Změnový list č. 22

Stavba: STAVEBNÍ ÚPRAVY A ZMĚNA UŽÍVÁNÍ ČÁSTI OBJEKTU KOMENSKÉHO
759, SOKOLOV

STOUPACÍ POTRUBÍ ÚT, VÝMĚNA OTOPNÝCH TĚLES

Stoupací potrubí UT vedené
bouranou konstrukcí

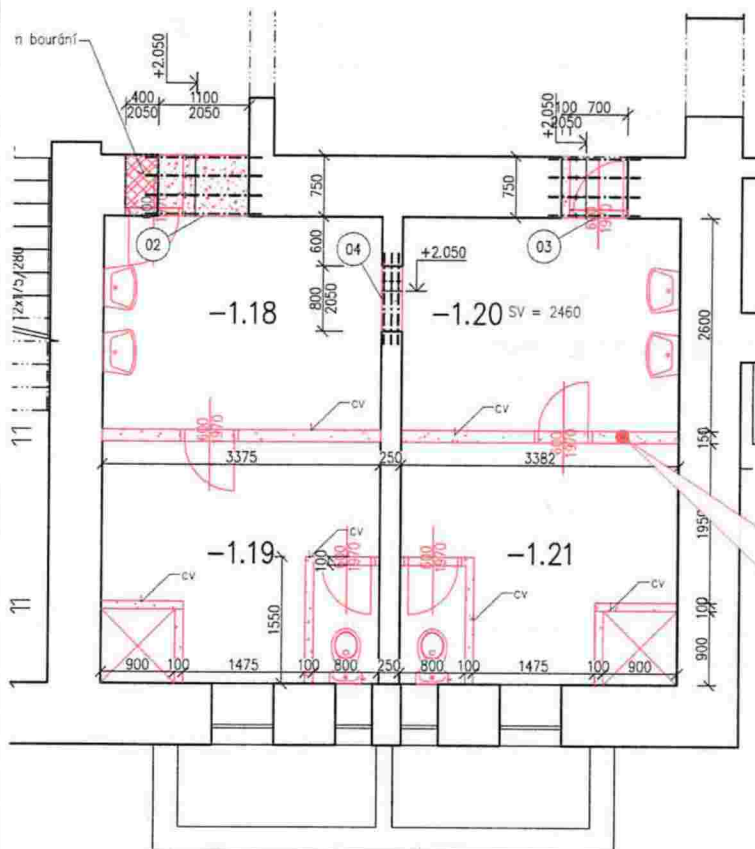
Zakryté stávající stoupací vedení ÚT. Otopná tělesa v nevyhovujícím technickém stavu, průchodné z cca 20%, značně omezen výkon.

Při provádění prací bylo odkryto stoupací vedení UT, které bylo uprostřed bourané přičky – nesoulad s původní dokumentací ústředního topení. Stoupací vedení je nutné přeložit. Otopná tělesa připojená na tuto stoupačku nešla zpětně použít - byla zanesená sedimentem a je navržena jejich výměna.

Nesoulad původní dokumentace ústředního topení se skutečným stavem, nevyhovující technický stav těles.
